Santa Fe, 11/11/2021

Nota Fiat 600 – 850 CC. TZ

Reglamentación Técnica

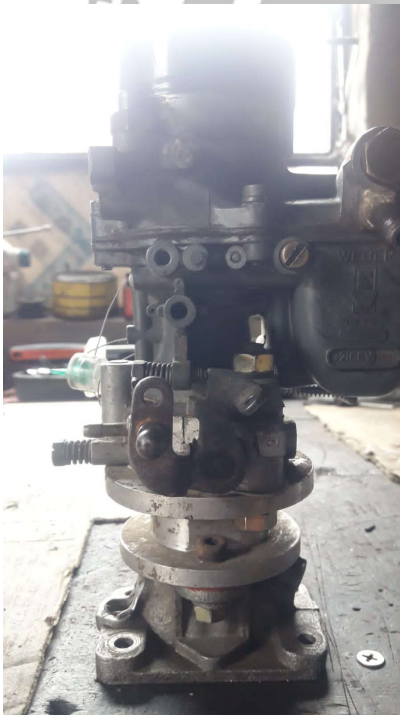
Para las 2 (dos) ultimas competencias del calendario 2021 se permitirá la utilización de carburador Fiat 128 con brida de 32 mm. de interior por 32 mm. de alto.

modelo WEBER 32 ICEV ó GALILEO con licencia Weber y HOLLEY. Original interior y exterior, permitiéndose cambiar pozo de aire y cicleurs. Tubo emulsionador libre. Se podrá retirar el sistema de cebador. Se permite anular circulador de refrigerantes y eliminar retorno de combustible. Permitido rellenar orificio GNC con POXILINA manteniendo forma original.

Uso obligatorio de filtro de aire, ejemplo papel o goma espuma.

(ver imagen adjunto)
